**ENQUETE PUBLIQUE UNIQUE SUR LES
DOSSIERS PRESENTES PAR LA SOCIETE
QUARTUS LOGISTIQUE EN VUE DE LA
CONSTRUCTION ET DE L'EXPLOITATION
D'UN ENSEMBLE DE PLATES-FORMES
LOGISTIQUES, bâtiments P1, P2, P3 et P4, AU
SEIN DU PARC D'ACTIVITES DES BUIS
SUR LES COMMUNES DE BOISSEAUX (45),
BARMAINVILLE ET OINVILLE-SAINT-
LIPHARD (28)**

PROCES VERBAL DES OBSERVATIONS FORMULEES PENDANT L'ENQUETE

Réponses aux observations formulées pendant l'enquête publique du 21 février 2019 au 23 mars 2019 (ref.TA : E 19 000002 /45)

Route départementale n°927
Déviation de Janville – Le Puiset – Petit Boissay
(Communes de Janville, Le Puiset, Toury et Poinville)

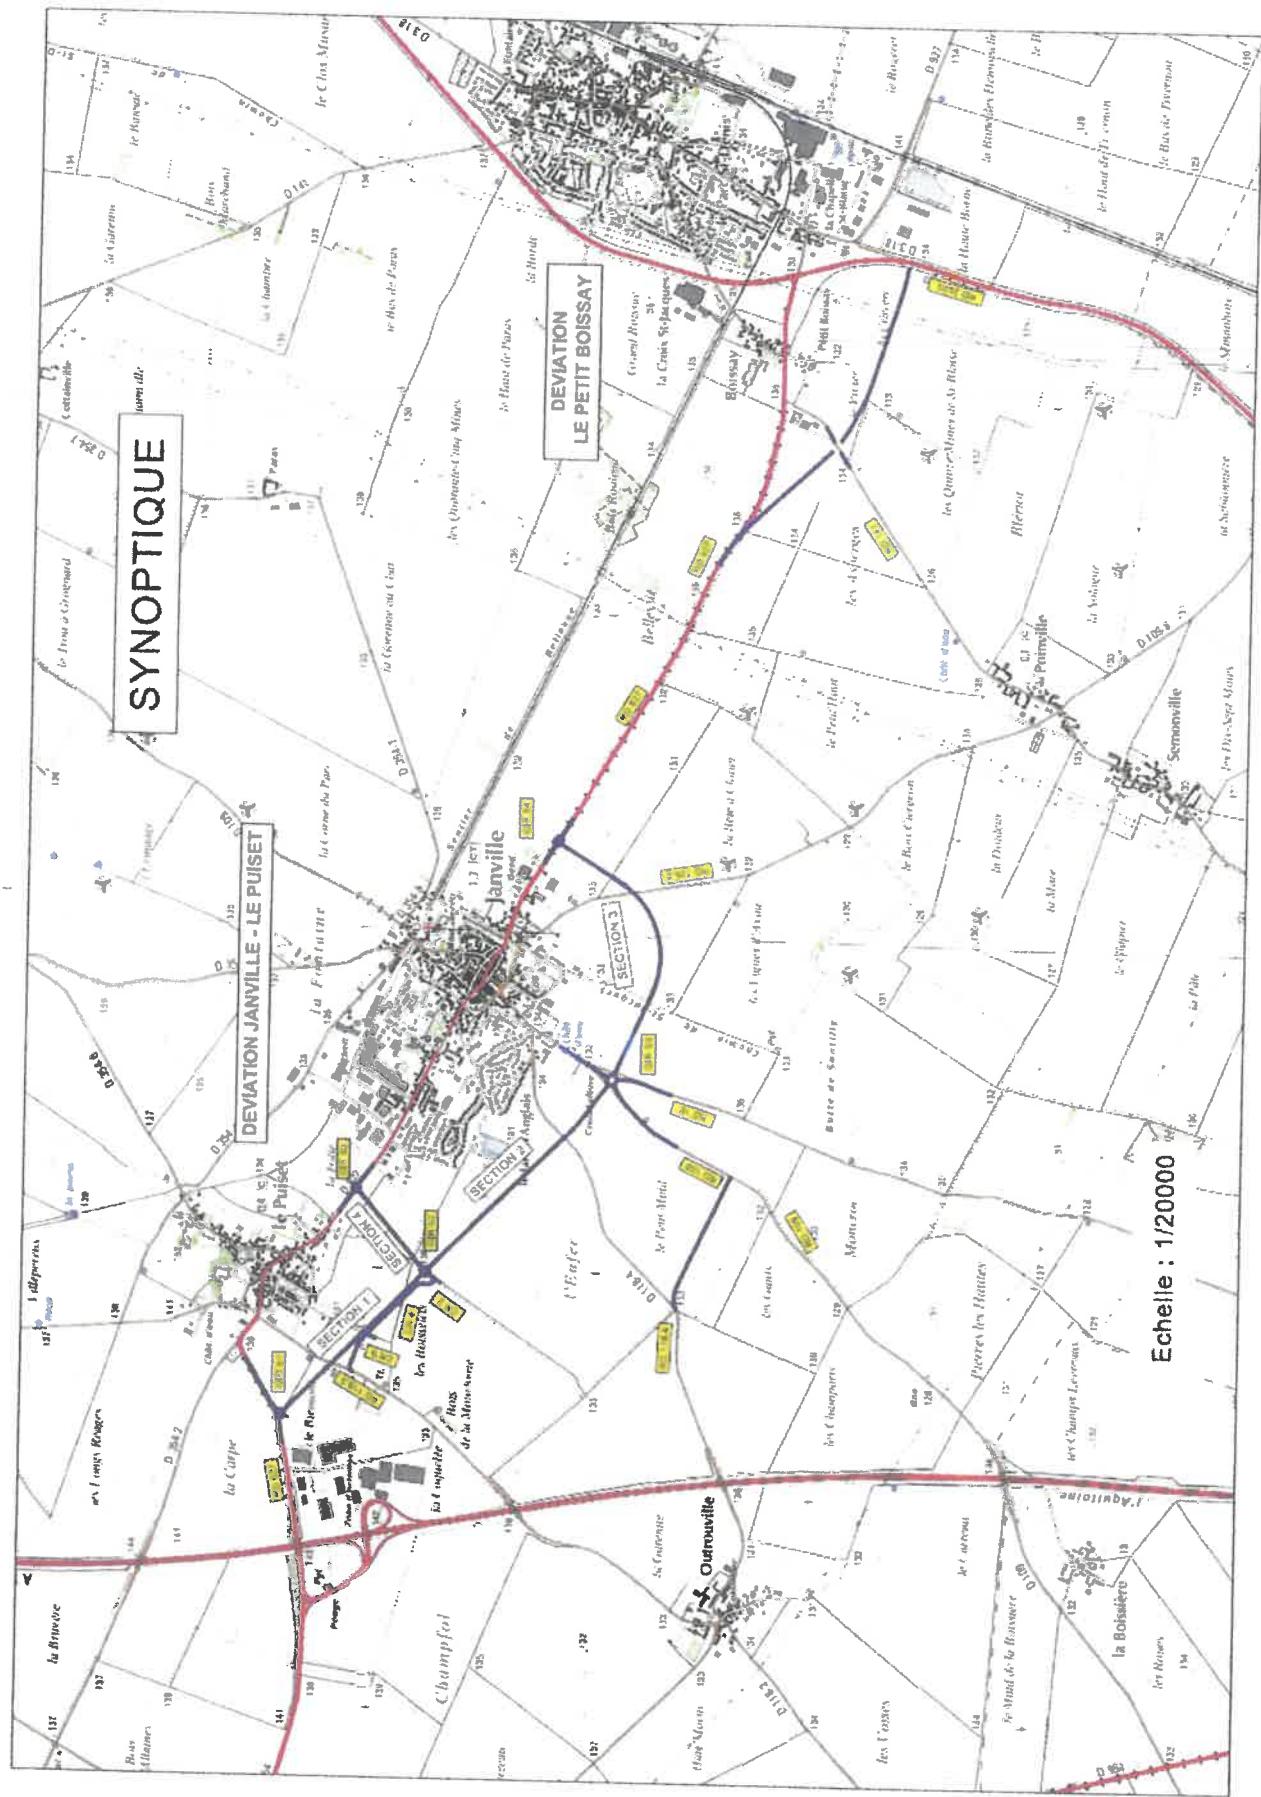
Monsieur Mathieu LE BOISSELLIER s'inquiète pour la tranquillité du village de Barmainville et la conservation de ses infrastructures routières qui ne sauraient supporter un passage excessif de camions. Il souhaite qu'une interdiction de passage aux véhicules de plus de 3,5 t soit envisagée (sauf desserte locale).

De plus, il est prévu une voie de contournement sur la RD 927 qui permettra également aux camions d'emprunter la sortie 12 et d'éviter la traversée d'agglomérations. Comme vu, cette mesure permettra de diminuer sensiblement les impacts notamment sur la RD954 qui ne sera plus empruntée par la totalité des camions.

Cf. ANNEXE N°1
